VOLVO

VERKSTADS- MEDDELANDE

BETR.	PRODUKT
NEDRE LÄNK- ARM	P
140, 164	GRUPP 62
DATUM	NR
September 1969	21

Ny nedre länkarm för 140 och 164.

Nedre länkarm

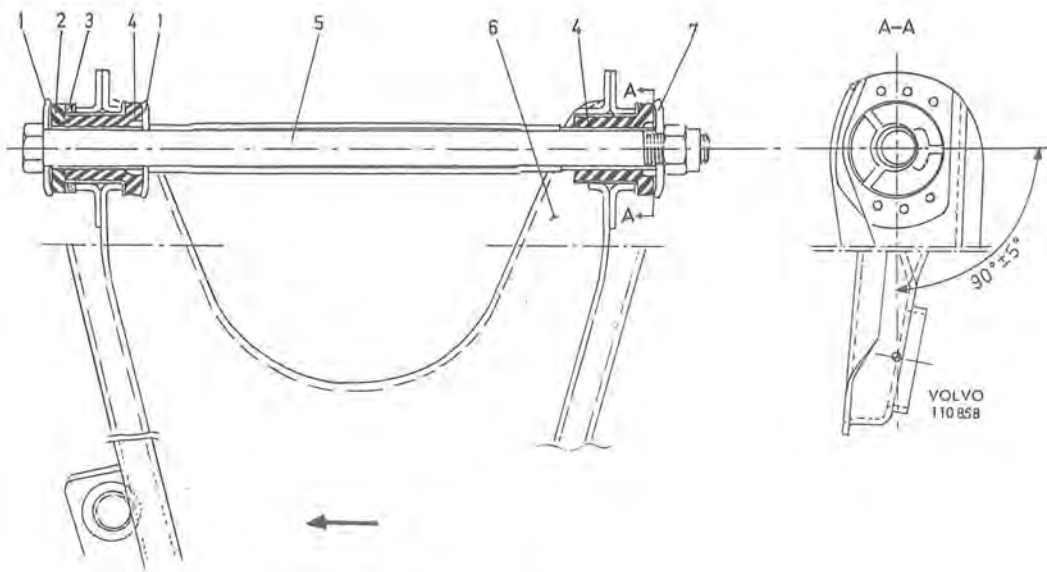
För höstens modeller av rubricerade vagnar har införts två olika typer av nedre länkarm med bussningar avpassade för radialdäck resp. diagonaldäck. Då radialdäck används innebär ändringen en komfortförbättring i det att vägljudsnivån sänks i förhållande till tidigare utförande.

Vid byte av bussningar i de nya länkarmarna monteras detaljerna enligt bild.

OBS! Bussningarna måste monteras i länkarmen i det läge som bilden visar och i rätt riktning, dvs inpressningsriktning framåt i vagn.

Sker övergång från den ena typen av däck till den andra bör även länkarmens bussningar och ring (2, se bild) bytas för att få bästa resultat beträffande styrning och komfort. Detaljnummer framgår av följande tabell:
